# VERKSTADS- MEDDELANDE

BETR.	PRODUKT
SKYDDSLIST FÖR STEGRELÄ	P
140	GRUPP 37
	NR 2
DATUM	
November 1968

### Skyddslist för anslutningar på stegrelä.

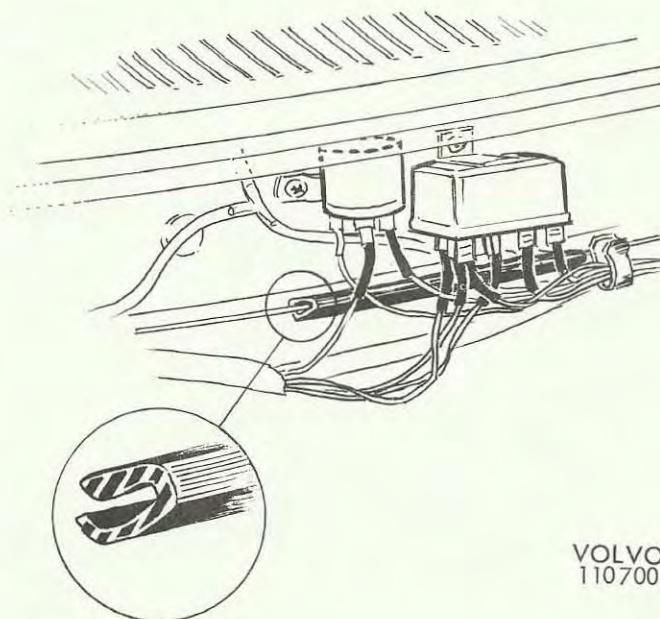
På 140-serien har införts en skyddslist för anslutningarna på stegreläet. Listen är införd från och med följande chassinummer:

142	chassinummer	52531
144	-"-	89528
145	-"-	9190

På äldre vagnar är det lämpligt att montera den nya listen om anslutningarna på stegreläet ligger nära flänsen på mellanbrädan. Listen är 115 mm och tillverkas av ämne 682466. Montering enligt bild.
